Сто пятьдесят вторая сессия

Предложение по поправкам серии 01 к Правилам № 119 (угловые повторители поворота)

Представлено Рабочей группой по вопросам освещения и световой сигнализации (GRE)*

Рисунок 1

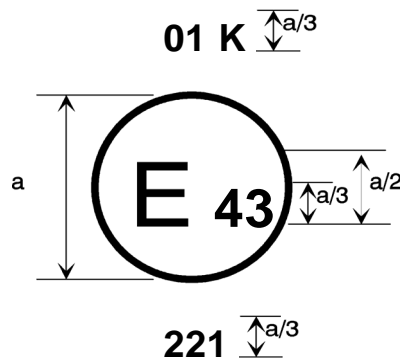
Приложение 2, рисунок 1 и текст изменить следующим образом:

Устройство, на котором проставлен приведенный выше знак официального утверждения, является угловым повторителем поворота, официально утвержденным в Японии (E 43) на основании Правил № 119 под номером официального утверждения 221. Номер официального утверждения указывает, что официальное утверждение было предоставлено в соответствии с предписаниями Правил № 119, включающих поправки серии 01.

"Рисунок 2

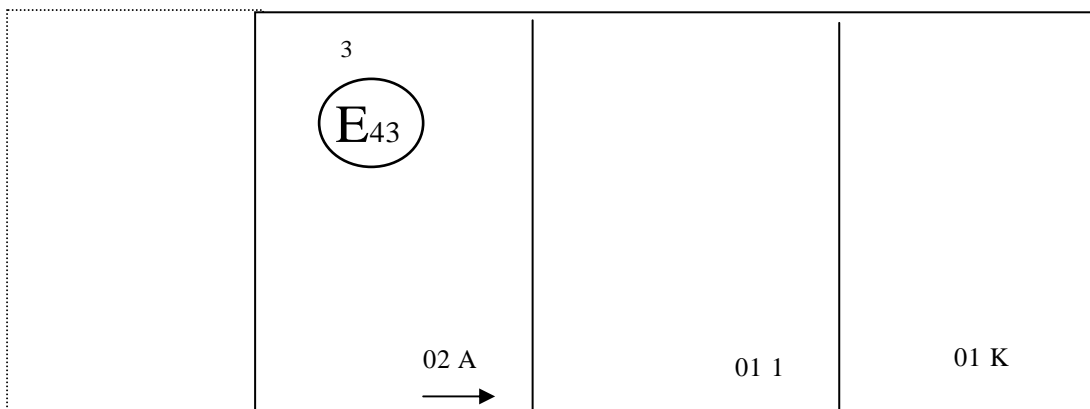
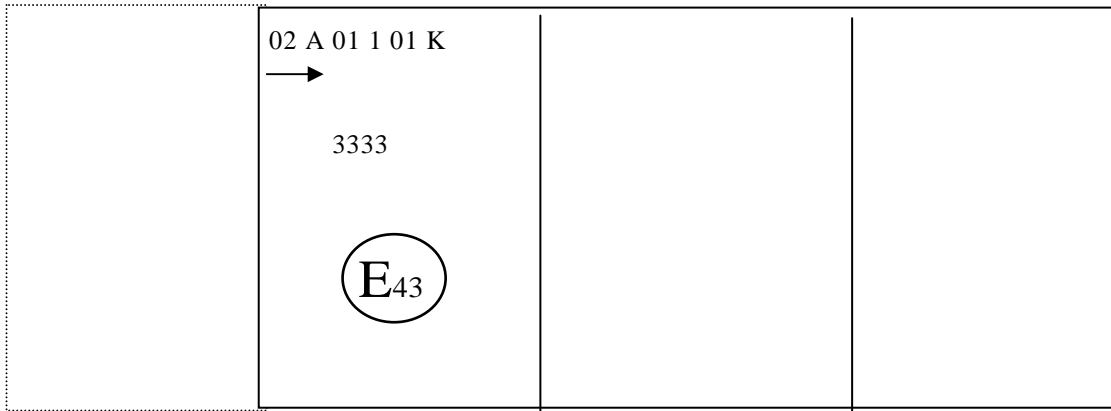
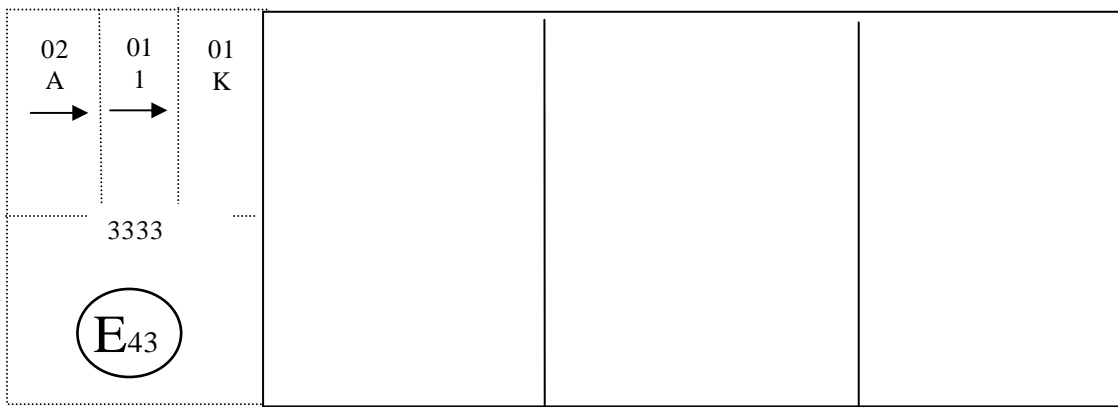
Рисунок 2 и текст изменить следующим образом:

Угловой повторитель поворота, официально утвержденный в соответствии с поправками серии 01 к Правилам № 119".
